〔初版1刷、第1版2刷の訂正箇所〕

〔第2版1刷の訂正箇所〕

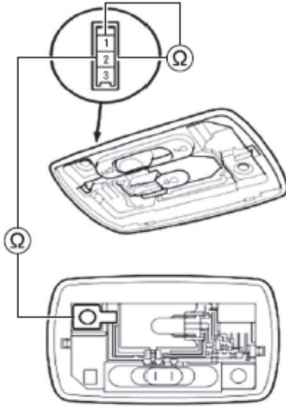
頁	訂正箇所	訂正内容																																								
7	下から9行目 (傍線部分を削除し、網掛け部分のように訂正)	～ 端末 端子を磨かない。																																								
66	上から8行目 (傍線部分を削除し、網掛け部分のように訂正)	～エアコンのDTCを読み取る。DTC B1430 B1431が表示される～																																								
176	図-28	<p>イラストがLEDタイプのためバルブタイプに訂正</p> <p>正)</p>  <table border="1" data-bbox="962 748 1385 931"> <thead> <tr> <th>端子 ポジション</th> <th>2</th> <th></th> <th>1</th> <th>ボディ アース</th> </tr> </thead> <tbody> <tr> <td>ON</td> <td>○</td> <td>⊕</td> <td></td> <td>○</td> </tr> <tr> <td>DOOR</td> <td>○</td> <td>⊕</td> <td>○</td> <td></td> </tr> <tr> <td>OFF</td> <td></td> <td></td> <td></td> <td></td> </tr> </tbody> </table> <p>誤)</p>  <table border="1" data-bbox="978 1200 1401 1384"> <thead> <tr> <th>端子 ポジション</th> <th>2</th> <th></th> <th>1</th> <th>ボディ アース</th> </tr> </thead> <tbody> <tr> <td>ON</td> <td>⊕</td> <td>⊕</td> <td></td> <td>⊖</td> </tr> <tr> <td>DOOR</td> <td>⊕</td> <td>⊕</td> <td>⊖</td> <td></td> </tr> <tr> <td>OFF</td> <td></td> <td></td> <td></td> <td></td> </tr> </tbody> </table>	端子 ポジション	2		1	ボディ アース	ON	○	⊕		○	DOOR	○	⊕	○		OFF					端子 ポジション	2		1	ボディ アース	ON	⊕	⊕		⊖	DOOR	⊕	⊕	⊖		OFF

端子 ポジション	2		1	ボディ アース																																						
ON	○	⊕		○																																						
DOOR	○	⊕	○																																							
OFF																																										
端子 ポジション	2		1	ボディ アース																																						
ON	⊕	⊕		⊖																																						
DOOR	⊕	⊕	⊖																																							
OFF																																										
177	上から4行目 (網掛け部分を追加)	～を確認する。点灯した場合は、 カーゴ エリア ライト の不良(短絡事象)。
